Service-Bulletin

Betrifft	Motor Probleme durch Luftfilter	Herausgegeben	AS-Motor Service
Serie	2-Takt Motor ohne Easy Start	Datum	18.08.2017
Betroffene Modelle	AS 510 ProClip AS 530 Clip AS 531 AS 53 4WD AS 45 AS 480	Ende Aktion	
Concerned parts	G00605031, G00605051

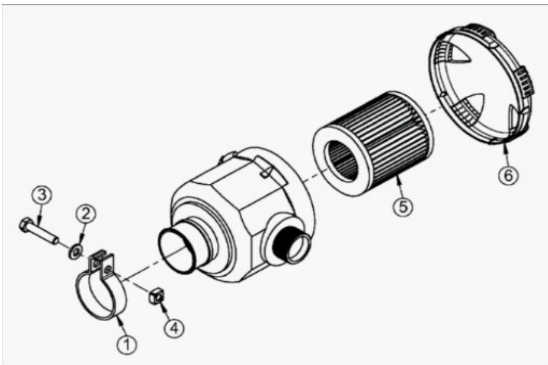
Es ist darauf zu achten, dass bei den 2-Takt Motoren **ohne** Easy Start das Luftfiltergehäuse G00605031 montiert ist.

Das Luftfiltergehäuse G00605051 des Easy Start Motors führt zu einem Leistungsverlust beim 2-Takt Motor **ohne** Easy Start. Der Unterschied der Gehäuse ist eine kleine Fase am Ansaugstutzen des Luftfiltergehäuses G00605051.
